Meie 02.09.2026 nr 7.1-1/26/20620-3

Raasiku vald Kurgla küla Vana-Lepiku ristumiskoha ehitamise nõuded

Joonis 1. Ristumiskoha pikikallade kujundamine

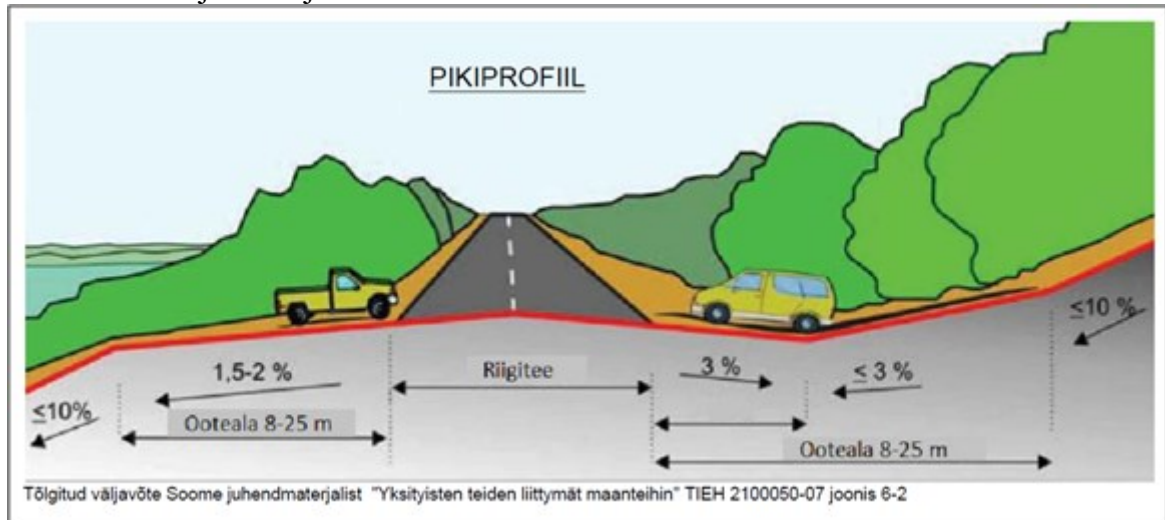
- 8.3. Mõõdistusala ja uuringud peavad olema piisavad projekti koostamiseks ja kontrollimiseks.
- 8.4. Mõõdistada olemasolevad riigitee veeviimarid mahus, mis on vajalik eelvoolu tagamiseks.
- 8.5. Projekti kooskõlastamiseks esitamise hetkel peab olema geodeetilise mõõdistuse sh kooskõlastuste vanus kuni üks aasta.
9. Ristumiskoha plaanilahenduse koostamisel lähtuda Transpordiameti tüüpjoonise [1](#) põhimõtetest. Pöörderaadiused määrata liikluskosseisu kõige ebasoodsama sõiduki pöördekoridoride järgi. Kujutada pöördekoridoreid joonistel.
10. Ristumiskoht projekteerida riigiteega võimalikult täisnurga all. Ristumiskoha pikikalded määrata vastavalt alltoodud joonise põhimõtetele arvestusega, et riigitee alusele maale sademeveett üldjuhul ei juhitata.
